Dodatek č. 1 ke smlouvě o dílo č. 0605/1S/2023

Letní stadion – rekonstrukce sociálních zařízení a šaten na tribuně – II. etapa

Rekapitulace změnových listů "Letní stadion – rekonstrukce sociálních zařízení a šaten na tribuně – II. Etapa"

Popis změn:**Předmět změny č. 1.1: Upřesnění bouracích prací**

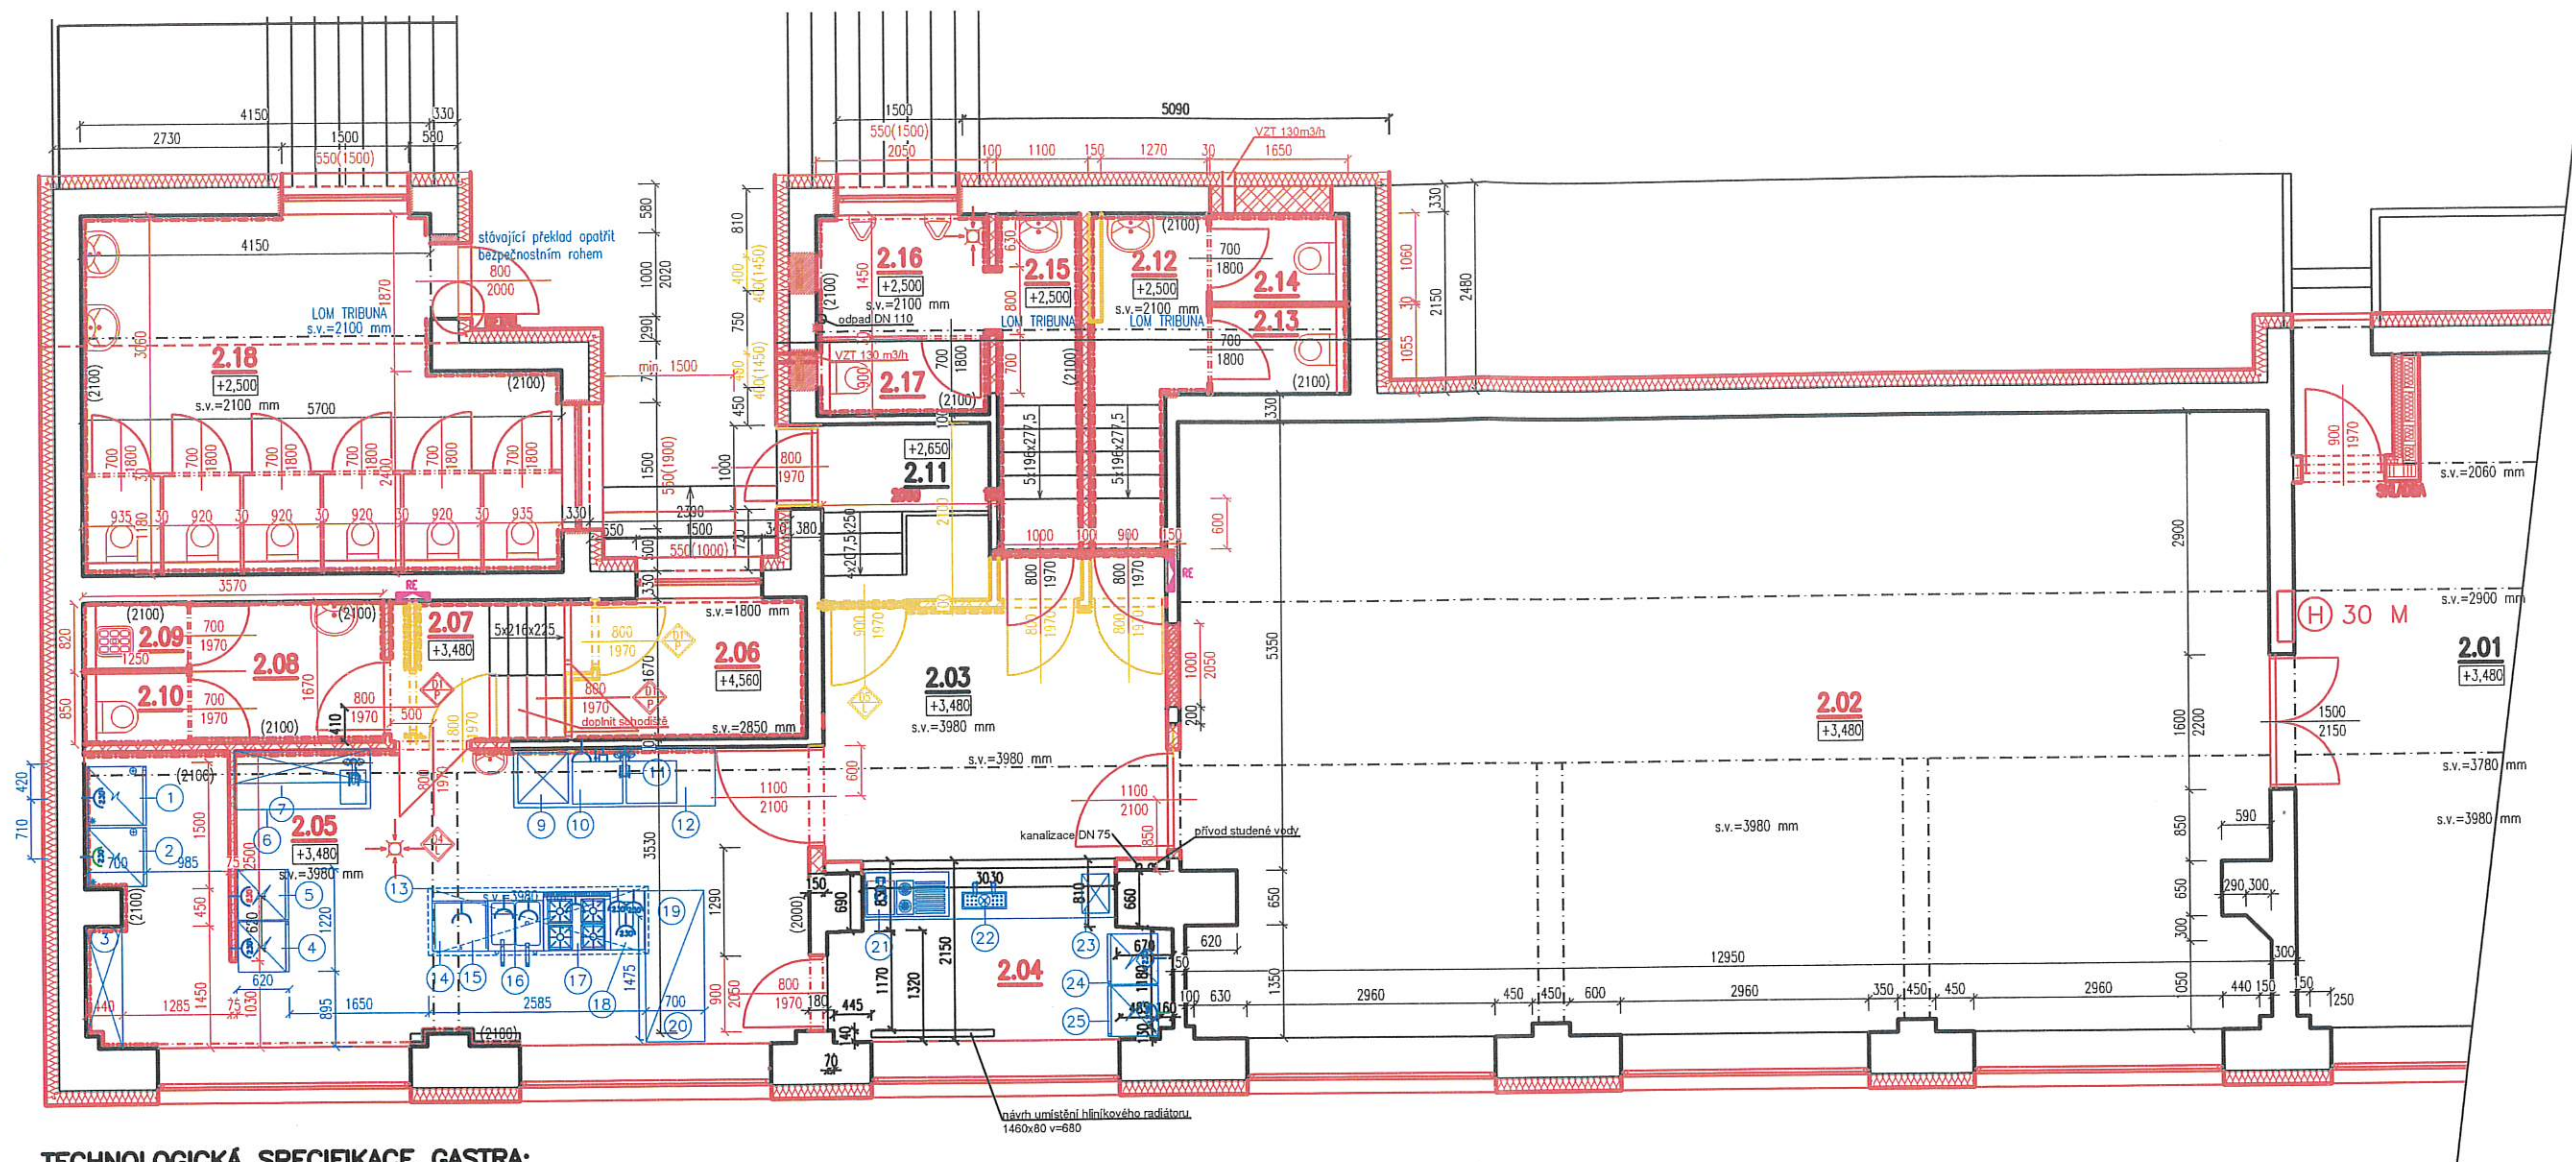
Popis a zdůvodnění změny: Na základě zaměření oken ze dne 13.11.2023 bylo zjištěno, že okenní otvory v místnosti stávajících hygienických zařízení WC ženy a WC muži, jsou výškově malé a dodavatel nebude moci vyrobit požadované okno s požadovanou funkcí, proto aby bylo nutné provést okna s požadovanou funkčností, bylo nutné provést probourání parapetů cca o 150 mm směrem dolů.

Na 3. kontrolním dnu konaném 28.11.2023 byl objednatel upozorněn na havarijní stav příčky mezi místnosti č. 2.30 (hygienické zařízení správce) a m.č. 2.31 (venkovní WC). Na základě zjištění bylo zápisem č. 3.2 dohodnuto odstranění stěny a nahrazení nové z tvárnic Ytong v tl. 75. Dále bylo zjištěno, že v místnosti č. 2.30 bude nutné demontovat stávající betonový strop z důvodu chybějících nášlapných vrstev a nové světlé výšky a instalování sprchového koutu.

Po rozměření nové dispozice dle PD bylo zjištěno, že stávající příčka mezi WC ženy (m.2.12) a WC muži (m.č. 2.15), která měla být pouze dozděna nebude na osu stávajícího přístupového schodiště. Na základě těchto skutečností byla stávající stěna demontována a nahrazena novou stěnou v tl. 100 mm.

V místnosti č. 2.11, č. 2.03 a v návaznosti na požární a provozní řešení byla místnost upravena jako otevřený prostor v rámci provozování a obsluhy bufetu. V rámci navrženého řešení bylo nutné provést rozšíření stávajícího schodiště z důvodu pohybu návštěvníků a s tím související vybourání stávající podesty.

V místnosti č. 2.06 bylo nutné posunout navržené dveře směrem ke kuchyni z důvodu zateplení stropní konstrukce, ale zpřístupnění místnosti bylo nutné odstranit stávající schodiště a nahradit novým a odstranit stávající ocelové průduchy ve zdi, které již nejsou potřeba.

Změnový list řeší provedení nového betonového stropu v místnosti č. 2.30, který bylo nutné provést z důvodu úpravy světlé výšky místnosti a instalaci sprchového koutu.

Popis a zdůvodnění změny: Při zaměření skutečných rozměrů navržených okenních a dveřních otvorů, dodavatelem oken a dveří bylo zjištěno, že v místnosti č. 2.16 a 2.17 (WC muži), kde byl stávající rozměr 400x400 mm při tloušťce rámu 120 mm z každé strany s požadavky dle PD nelze vyrobit.

V souvislosti s úpravou parapetu odečítáme okna o výšce 450 mm a nahrazujeme novými o výšce 550 mm. Dále odečítáme okno 1500x450, a nahrazujeme okny výšky 550 mm.

Přílohy:	Půdorys 2.NP aktualizace 20. 11. 2023 a 13.12.2023, položkový rozpočet
----------	--
